改善箇所説明図

改善の内容

(Sカムシャフト、オートマチックスラックアジャスタの固定部)

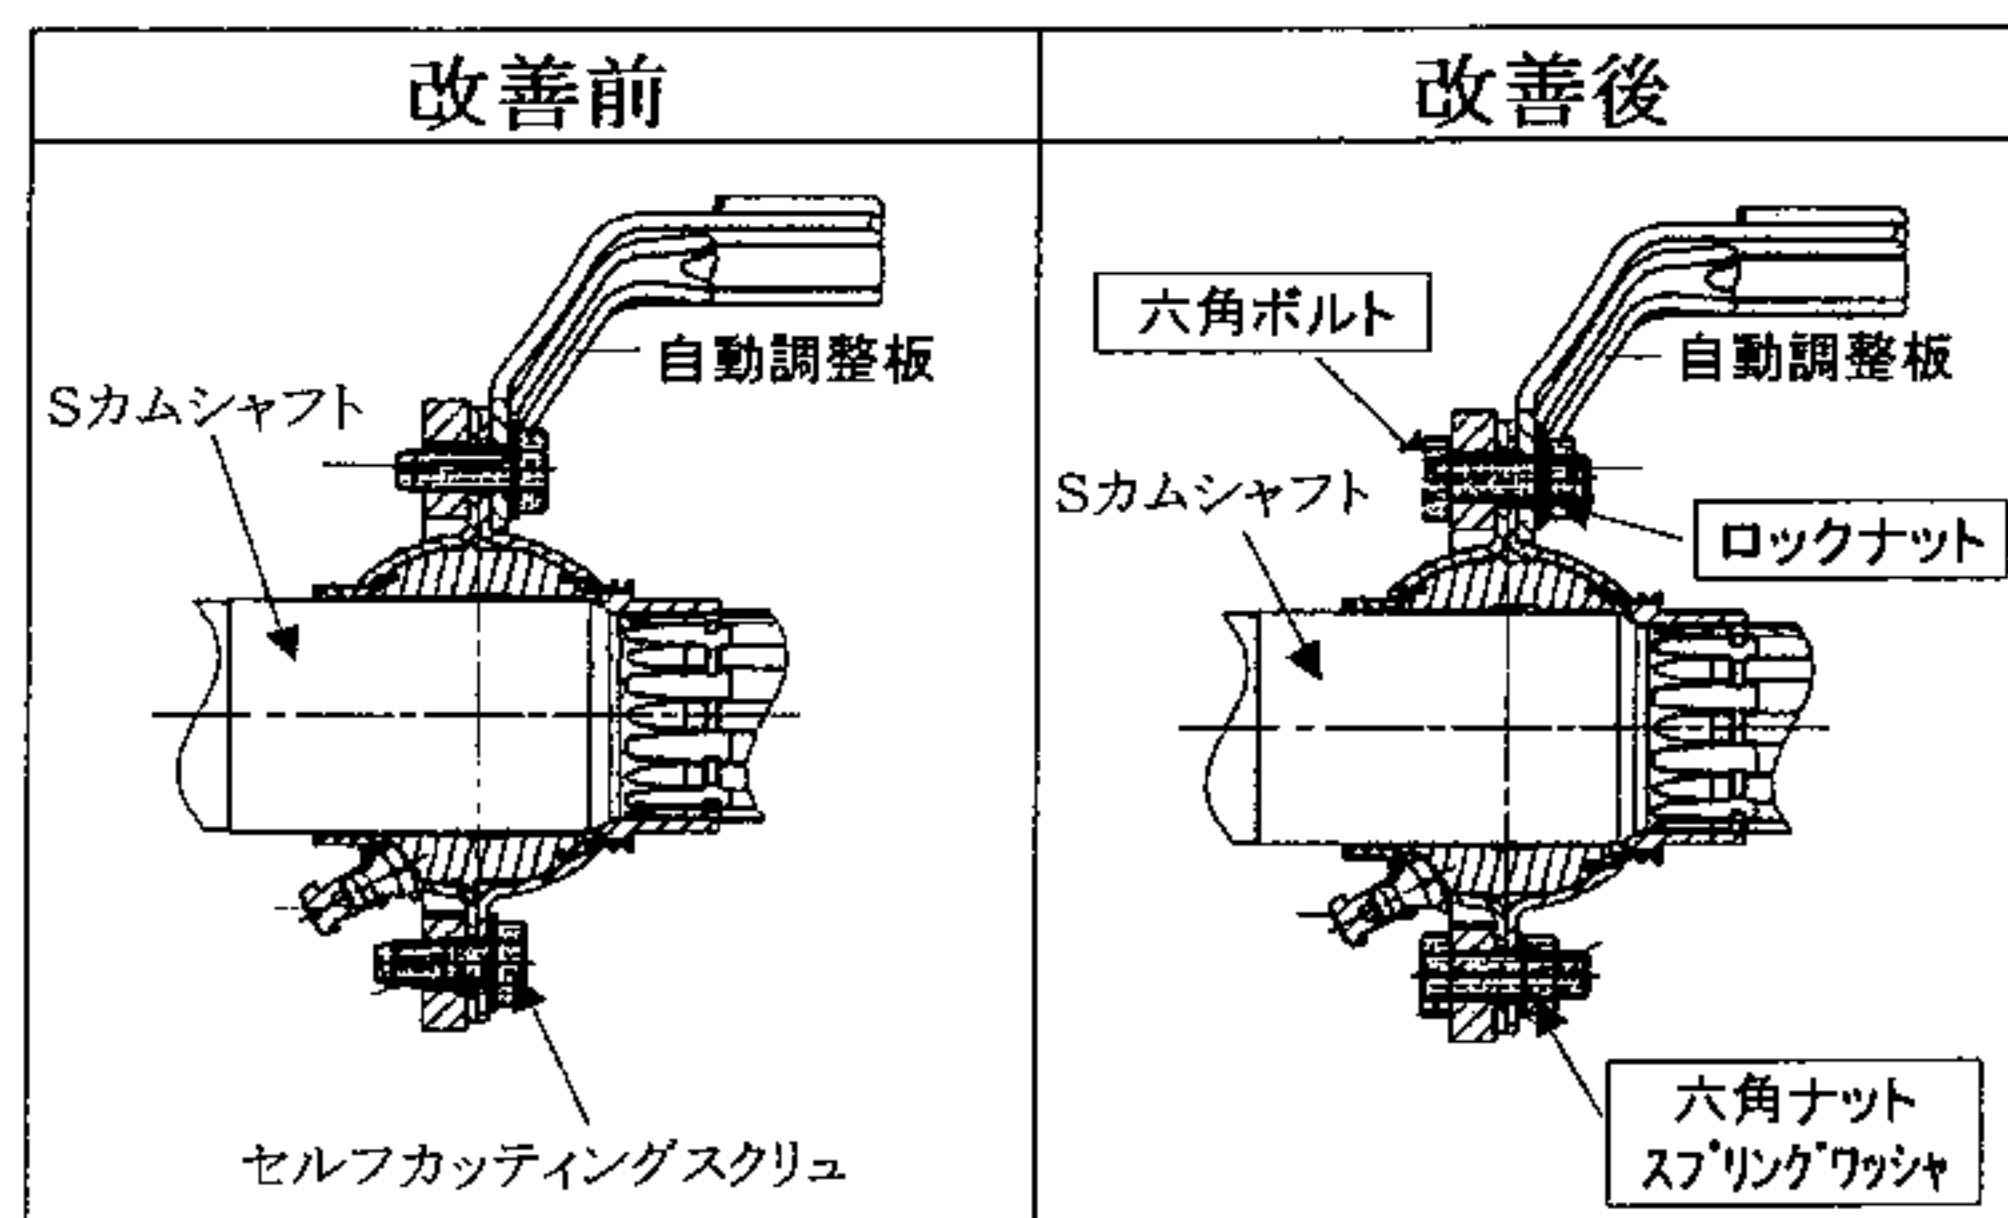
ライニング隙間調整板等を固定している対応セミ・トレーラにおいて、Sカムシャフト、オートマチックスラックアジャスタの部分は制動装置の一部であり定期点検時に点検・修理されるべきものであるが、これらを固定しているセルフカッティングスクリュの折損を点検後でも放置されているものがある。そのため、そのまま放置を続けると、自動調整板が脱落し、ブレーキドラムとブレーキライニング隙間の自動調整機能が失われるおそれがある。

全車両、セルフカッティングスクリュを対策品(ボルト、ナット)と交換する。
